АКТ
технічного обслуговування внутрішньобудинкових
систем газопостачання у багатоквартирному будинку

№ 3

від 02 жовтня 2024 року

виконано роботи з технічного обслуговування ВБСГ багатоквартирного будинку (гуртожитку), № 14 по вул. Ботанічна

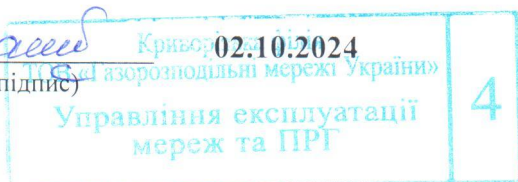
Під час проведення ТО ВБСГ були виявлені порушення п. 7.92, глава 7 ДБН В.2.5-20:2018 «Газопостачання» та п. 5.10 глава 5 розділ V ПБСГ а саме: фасадний газопровід діаметром 40 мм, 32 мм, 25 мм не захищений від атмосферної корозії лакофарбовим покриттям, потребує фарбування; та п. 5.7, глава 5, розділ V ПБСГ виявлені витоки газу на кранах Ø 25 мм – 2 шт., які були усунені шляхом перепакування різьбових та муфтових з'єднань (заміна мастильного та ущільнюючого матеріалу). За виявленим порушенням складено відповідний акт-пріпис № 161, який вручено управителю ТОВ «УЮТ-2011».

На теперішній час для усунення порушення необхідно пофарбувати фасадний газопровід низького тиску діаметрами 40 мм, 32 мм, 25 мм. Усунути виявлений недолік в термін до 04.11.2024
